**Avis délibéré de l’Autorité environnementale  
sur la déviation des communes de Lunel et  
Lunel-Viel sur la RN113, et la mise en  
compatibilité des documents d’urbanisme (34)**

**n°Ae : 2018-64**

Avis délibéré n° 2018-64 adopté lors de la séance du 10 octobre 2018

Figure 6 : Principales opérations prévues dans le secteur d'étude (source : dossier, modifiée par le rapporteur)

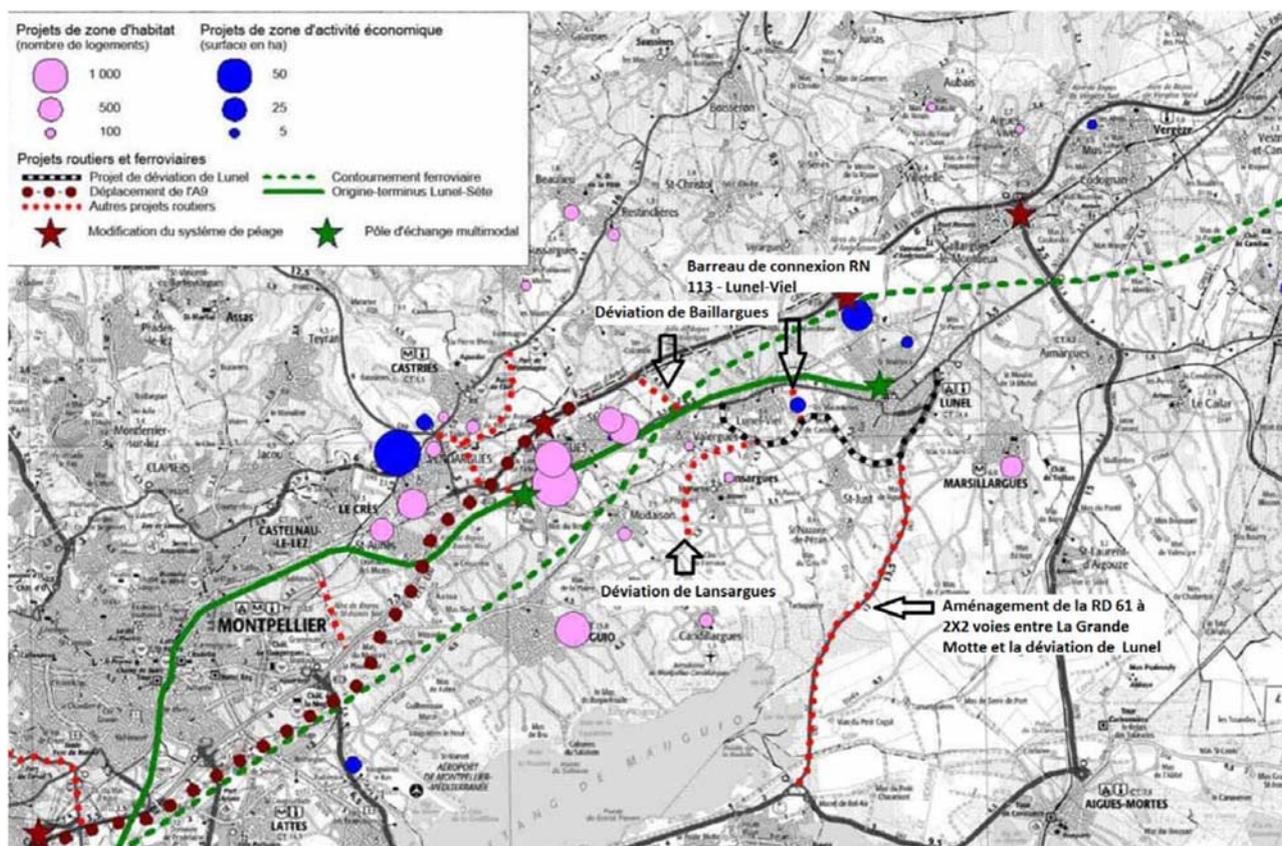
- les informations fournies à ce stade concernant le barreau de connexion prévu entre la future déviation et la RN113 au droit de l'entrée est de Lunel-Viel et la future zone d'activité qu'elle semble devoir desservir ne permettent pas à l'heure actuelle d'évaluer les liens fonctionnels avec le présent projet. La question des opérations de requalification de la RN113 déclassée dans les traversées de Lunel et Lunel-Viel, ainsi que de Baillargues et Saint-Brès nécessite d'être soigneusement argumentée, au regard du test du centre de gravité en fonction des reports de trafic supplémentaires qu'il pourrait induire ;

***L'Ae recommande de reprendre le dossier en considérant un projet d'ensemble incluant a minima les déviations de Lunel et Lunel-Viel, et de Baillargues et Saint-Just, et de justifier de l'inclusion ou non, dans le périmètre du projet, des opérations de requalification de la RN 113 déclassée et de création du barreau de connexion entre la future déviation et la RN113 actuelle.***

Figure 8 : Impacts sur le risque d'inondation pour une crue centennale, avec des ouvrages droits au niveau du ru de Cabanettes (source : études hydrauliques).

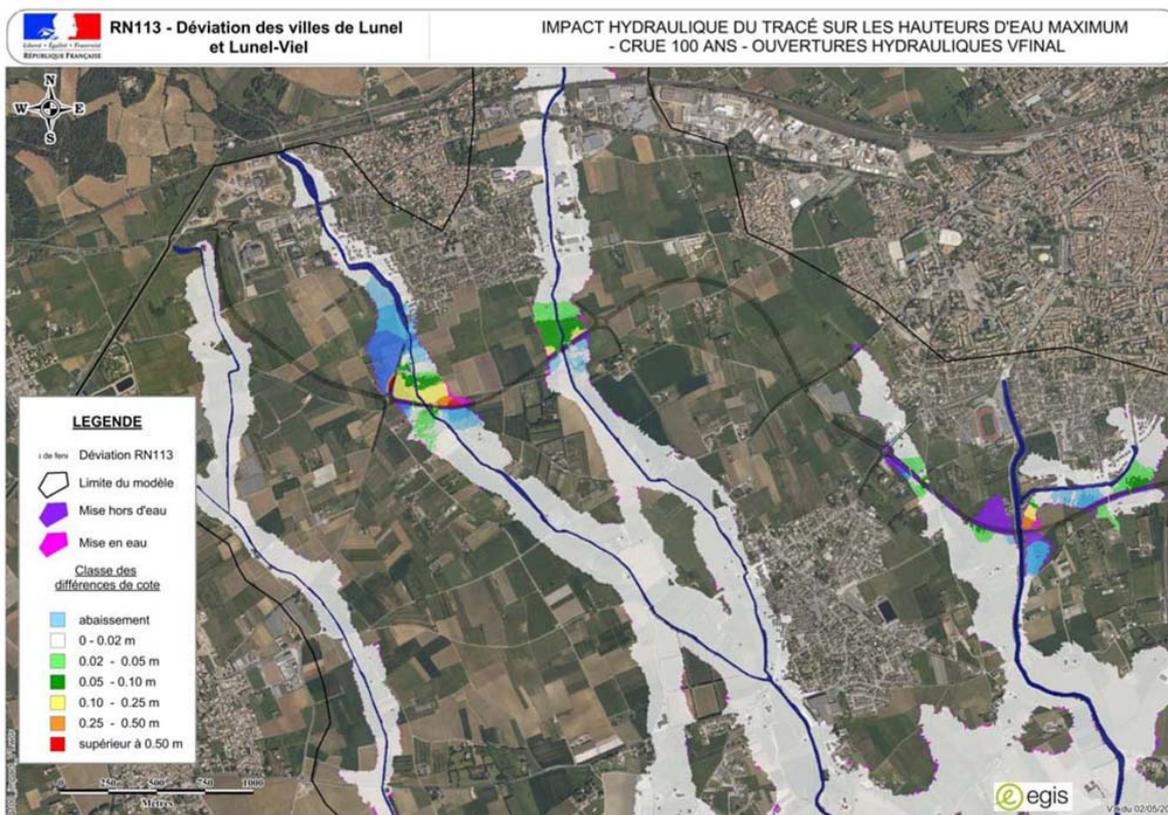
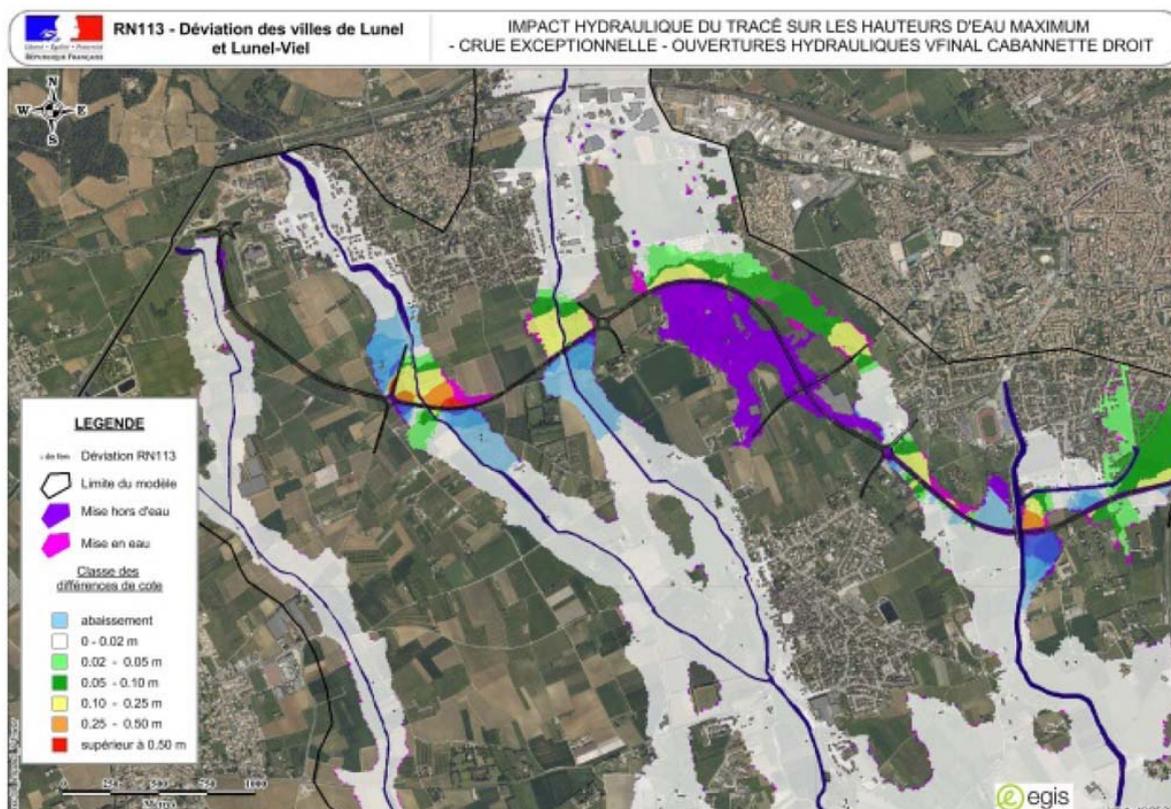
L'étude d'impact présente uniquement les résultats sans cartographie ni tableaux, et uniquement pour la crue centennale, ce qui ne facilite pas la compréhension des impacts du projet. L'étude hydraulique fournie au rapporteur, à sa demande, présente des résultats bien plus détaillés, et notamment les cartes des différentes modélisations effectuées, pour des crues centennale et exceptionnelle, avec des ouvrages droits ou en biais pour le franchissement du ru de Cabanettes (Cf. §2.2). L'Ae rappelle la nécessité, déjà mentionnée dans cet avis, de joindre cette étude au dossier.

Les résultats montrent que le projet n'a pas d'impact sur les zones bâties pour une crue centennale, et que la surcote reste limitée pour une crue exceptionnelle (inférieure à 5 cm dans le cas général, entre 5 et 10 cm pour les zones bâties proches du ru de Cabanettes). Des surcotes pouvant aller jusqu'à 50 cm sont observées en amont immédiat du projet pour la crue exceptionnelle, alors que certaines zones seront mises hors d'eau en aval (Cf. figures page suivante).
